Mission régionale d'autorité environnementale
ÎLE-DE-FRANCE

**Avis délégué
de la Mission régionale d'autorité environnementale d'Île-de-France sur la modification de la chaufferie exploitée par la société Cristal écochaleur sur le territoire de la commune de Carrières-sur-Seine (78) dans le cadre du projet de développement d'un réseau de chaleur intercommunal**

N°MRAe 2021 - 1695

Figure 4 : : zone de danger en cas d'explosion du local chaufferie - Source : étude de danger p. 418

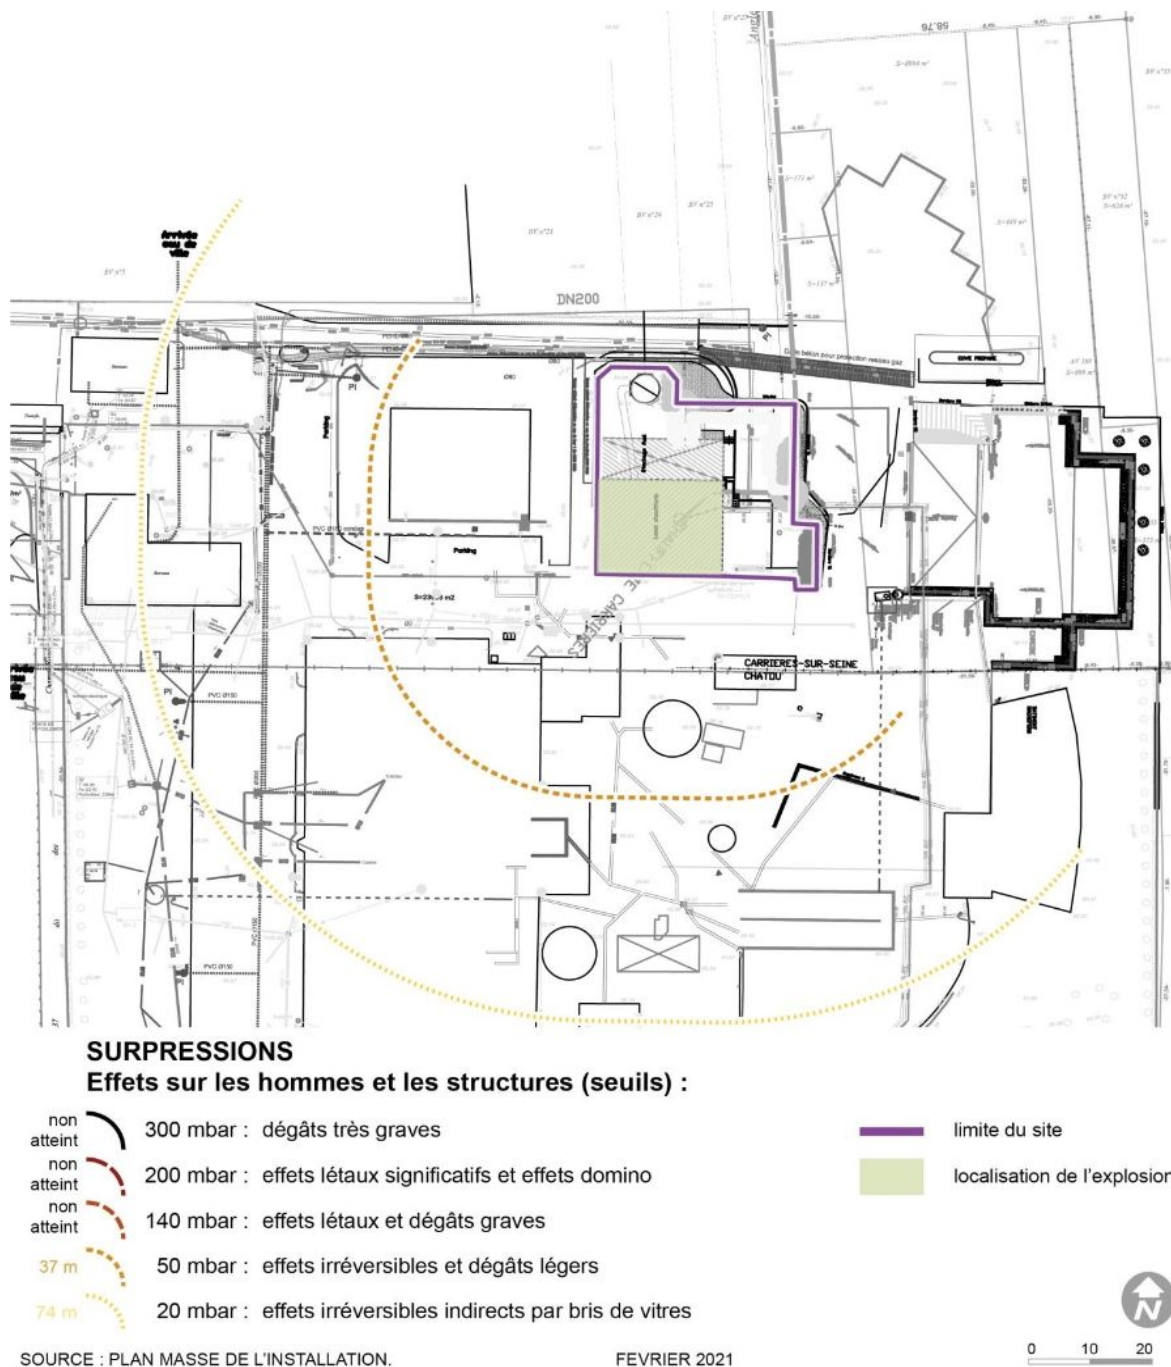
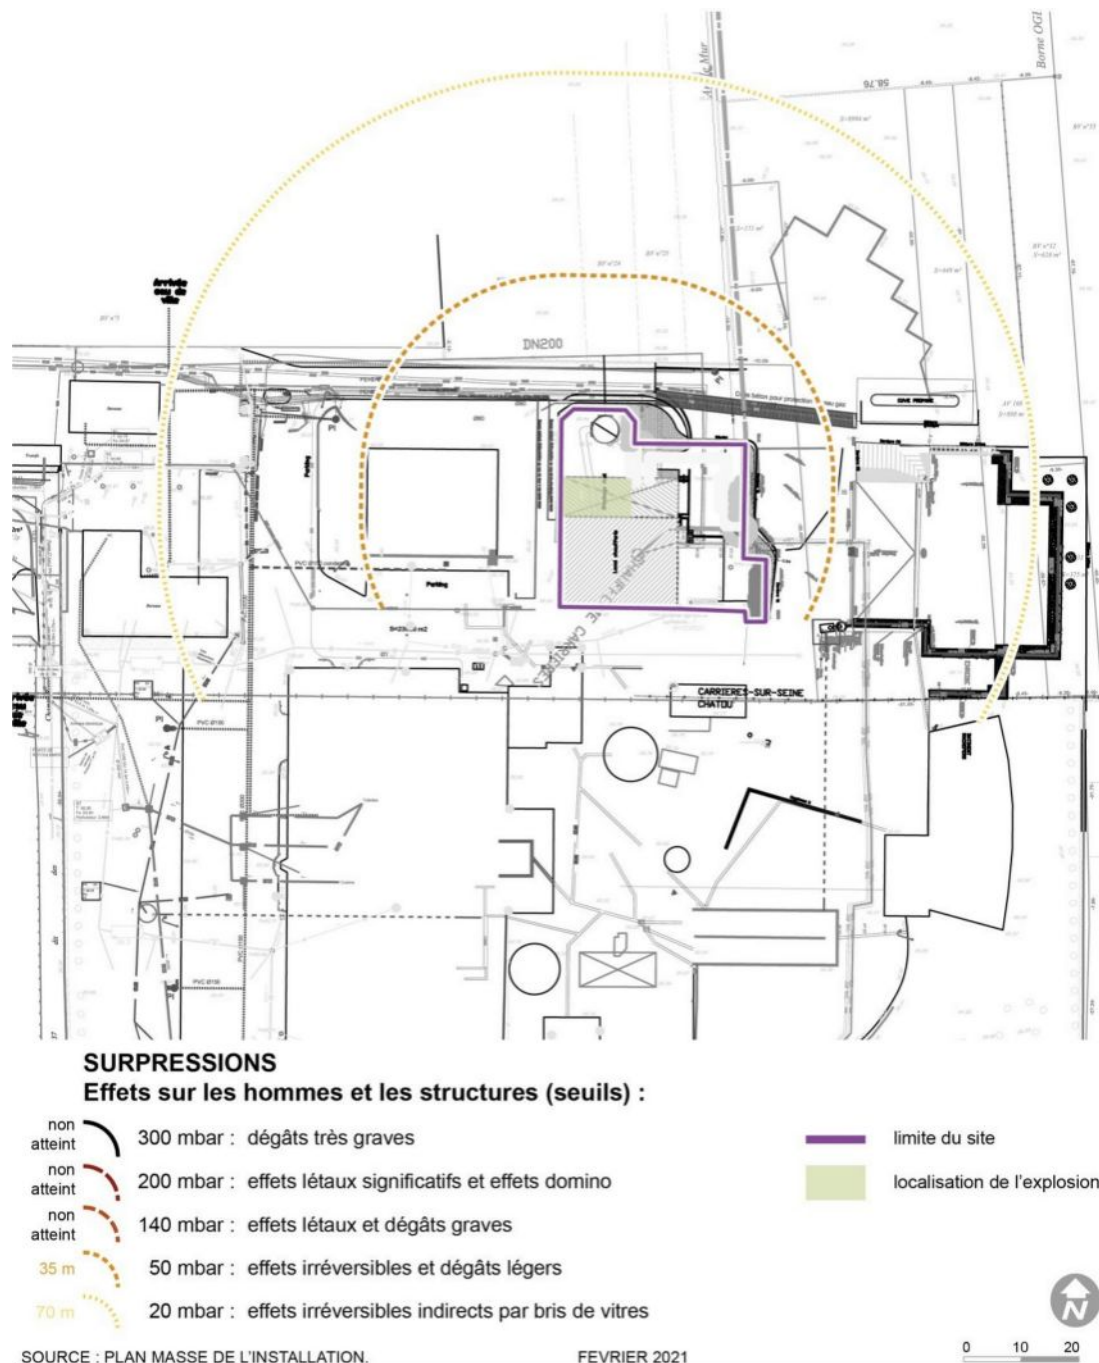
L'étude de danger indique que les effets de surpression sont évalués au niveau du sol et à partir des parois présentant les résistances mécaniques les plus faibles. Les illustrations graphiques de ces effets de surpression (p. 418 et p. 419) montrent que :

- les effets de surpression à partir de la chaufferie impactent les zones situées au sud et à l'ouest à l'extérieur du site de la chaufferie ;

les effets de surpression à partir de la fosse impactent les zones situées au nord, à l'est et à l'ouest à l'extérieur du site de la chaufferie.

Or, la MRAe note que la chaufferie est considéré comme une entité administrative indépendante du centre d'incinération de déchets depuis 2003, notamment au titre de la législation des installations classées pour la protection de l'environnement (p. 55). De ce fait, il convient, pour la MRAe, de tenir compte du personnel du centre d'incinération des déchets pour l'évaluation du niveau de gravité du phénomène dangereux, selon les dispositions spécifiques de la circulaire du 10 mai 2010 (point A.3 et B.2 – plan d'opération interne - de la fiche 1) relatif aux salariés des autres entreprises dans les zones d'activité pouvant être impactées par les effets d'un phénomène dangereux.
